Projectnummer 372475
Referentie -
Revisie Definitief
Datum 17 augustus 2020
In opdracht van Gemeente Noordwijk

Uitgangspunten second opinion

In het Centrumplan Jan Kroonsplein (dd. 24 oktober 2019) zijn de ontwerpen voor de herontwikkeling van het Jan Kroonsplein, waaronder de uitwerking van een nieuwe parkeergarage, opgenomen. De nieuwe parkeergarage zal een capaciteit hebben van 284 parkeerplaatsen. Het ontwerp gaat uit van een directe ontsluiting van de parkeergarage op de Parallel Boulevard. De Parallel Boulevard wordt gekenmerkt als een belangrijke gebiedsontsluitingsweg, met een verkeersintensiteit van ca. 6.000 motorvoertuigen per etmaal.

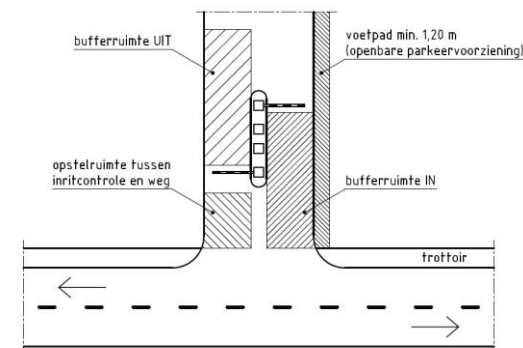
De parkeergarage sluit middels een bufferweg aan op de Parallel Boulevard. Factoren die de grootte van de bufferruimte op deze weg bepalen, zijn:

Voor parkeerterreinen en parkeergarages geldt dat de voor de inrit(ten) wachtende personenauto's de afwikkeling van het verkeer buiten de garage niet mogen verstoren (dit mag ook op de openbare weg met bijvoorbeeld een uitvoegstrook worden gerealiseerd). In de te realiseren (externe) bufferruimte kunnen de wachtende personenauto's worden opgevangen. Doorgaans is een bufferruimte met een capaciteit van 1 % à 2 % van het aantal personenauto's dat in een maatgevend uur de garage in- en uitrijdt, voldoende. De buffercapaciteit wordt gegeven met de formule $C_b = L / 5$, waarin L de bufferruimte in meters is. De vlakke bufferruimte *in* (definiëring > afbeelding 1), is op het Jan Kroonsplein ca. 25 meter. Dat geeft een buffercapaciteit van 5 auto's en is daarmee toereikend.

De lengte van de opstelruimte bij de uitrit bedraagt bij openbare garages bij voorkeur ten minste 6,0 m. Deze opstelruimte dient nagenoeg vlak te zijn, in verband met het vanuit stilstand uitzicht op het verkeer van de aansluitende weg. De grootte van de zichtafstand is afhankelijk van de verkeersfunctie van de hoofdweg. Het nagenoeg horizontale vlak is noodzakelijk uit verkeersveiligheidsoverwegingen en voor het comfort voor het opstellen van uitrijdend verkeer. De opstelruimte *uitgaand verkeer* is 18,0 m (afstand hellingbaan parkeergarage en aansluiting Parallel Boulevard) en voldoet daarmee.

De bufferruimte *in* is, met de hellingbaan inbegrepen, ca. 25 meter; $25 / 5 = 5$ auto's. Daarmee wordt de buffercapaciteit, zoals door de richtlijn beoogd, gehaald.

De opstelruimte op de toerit richting de parkeergarage van het Jan Kroonsplein beslaat ca. 18 meter – dat is de beschikbare, vlakke ruimte tot aan de hellingbaan. Deze ruimte staat gelijk aan een opstelruimte voor 3 personenauto's. Hiermee voldoet de opstelruimte ruimschoots.

Afbeelding 4 | Schematische weergave kijklijn autobestuurders.

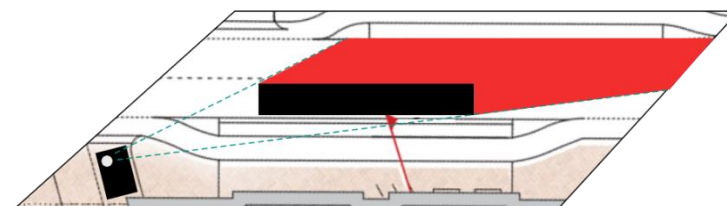
Uitrijdend verkeer wordt direct geconfronteerd met een fietsstrook/fietspad (eenrichting) en de bushalte Parallel Boulevard. Bij de bushalte halteren bus 20 (4x per uur), 90 (1x per uur) en 385 (Qliner, 2x per uur), gezamenlijk goed voor 7 halteringen per uur. Een halterende bus is ca. 15 meter lang. Voor uitrijdend verkeer heeft een halterende bus consequenties voor het uitzicht op verkeer komend van rechts. Het risico bestaat dat bij langdurige halteringen besloten wordt de Parallel Boulevard 'op goed geluk' op te rijden. Vanwege het snelheidsregime dat van toepassing is op de Parallel Boulevard (50 km/h), zijn remwegen dusdanig lang dat er een redelijke kans bestaat op confrontaties.

Nevenstaande figuren geven een impressie weer van de uitzichtsituatie voor bestuurders op het moment dat zij de afrit bereiken ten tijde van een halterende bus. Zoals op de onderste figuur te zien is, neemt een halterende bus veel zicht weg voor verkeer dat de parkeergarage verlaat. Het laat onverlet dat de huidige zichtsituatie ongewenst is.

Een eerste oplossingsrichting is het verleggen van de bushalte Parallel Boulevard enkele meters in noordelijke richting. Door deze maatregel te nemen verbetert de uitzichtsituatie ter hoogte van de uitrit.

Deze maatregel lijkt te zijn opgenomen in de aanpak van de Parallel Boulevard. In de nieuwe situatie kan het autoverkeer vanuit de parkeergarage verder oprijden dan in de huidige situatie én halteert de bus op ruimere afstand. Dat betekent dat het zicht enigszins verbetert, echter zal nog een groot deel van het zicht worden ontnomen.
